Stadt Rotenburg (Wümme)
Der Bürgermeister

Beschlussvorlage Nr.: 0898/2016-2021

20. Änderung des IV. Flächennutzungsplanes, Teil B, Unterstedt und vorhabenbezogener Bebauungsplan Nr. 3 von Unterstedt - westlich der Bahn-Nord -; Beratung und Beschluss über die Stellungnahmen aus der frühzeitigen Beteiligung der Öffentlichkeit und der Behörden, Beschluss zur Beteiligung der Behörden sowie sonstigen Träger öffentlicher Belange und Beschluss zur öffentlichen Auslegung der Planunterlagen

(verkleinert eingefügt)

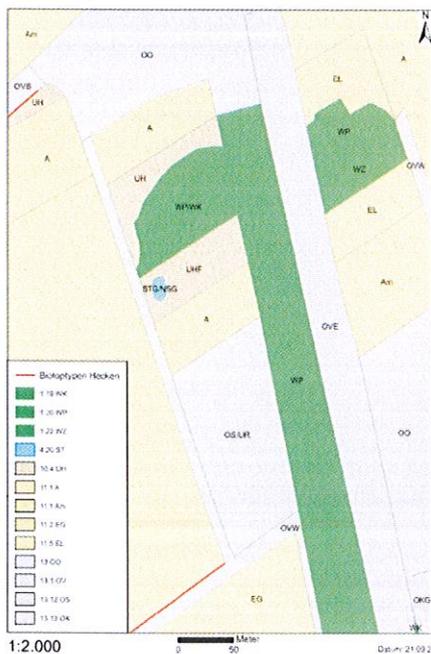
Beigefügte Biotopkartierung aus meinem Landschaftsrahmenplan überreiche ich für Zwecke der Umweltprüfung. Bei der „baumbestandenen Fläche“ lt. Kap. 1.1 der Begründung handelt es sich um Wald. Dieser könnte sich inzw. tatsächlich noch weiter nach Süden ausgebreitet haben, als aufgrund der Luftbildinterpretation der Daten 2012 eingetragen.

Betriebsbedingte Auswirkungen der Planung (z.B. Stäube) auf der Fläche nördlich des Änderungsbereiches sind zu ermitteln und zu bewerten.

Es fehlen Aussagen, welches Material (LAGA-Klassen – auch Oberboden kann Z2 sein) angeliefert werden darf und inwieweit diesbzgl. der Untergrund gegen Auswaschung von Schadstoffen gedichtet werden muss.

Wie in der Begründung erläutert, wird das Plangebiet bereits als Lagerfläche für Mutterboden genutzt. Die Fläche stellt sich als reiner Sandplatz ohne nennenswerten Bewuchs oder Baumbestand dar.

Da der oft auch mit Pflanzenresten (Grasnarbe) versehene Oberboden vergleichsweise schwer ist, sind erhebliche Staubbeeinträchtigungen bei der Lagerung nicht zu erwarten. Der Mutterboden wird derzeit auf dem angrenzenden Gelände der bestehenden Brechanlage gelagert und gesiebt. Der Standort ist entsprechend vorbelastet. Gesiebt wird lediglich ca. einmal pro Quartal. Die Beeinträchtigungen gegenüber dem Bestand sind daher als nur sehr gering einzuschätzen.

Externe Beprobungen sichern jeweils die Beschaffenheit nach Bundes-Bodenschutz- und Altlastenverordnung (BBodSchV). Auch dies ist in der Begründung erläutert. Damit kann sichergestellt werden, dass eine die weitere Verwendung einschränkende Belastung mit Schadstoffen nicht vorliegt.

Die Vorsorgewerte nach Anhang 2 Nr. 4 BBodSchV werden eingehalten.

An der Planung wird ohne Änderungen festgehalten.
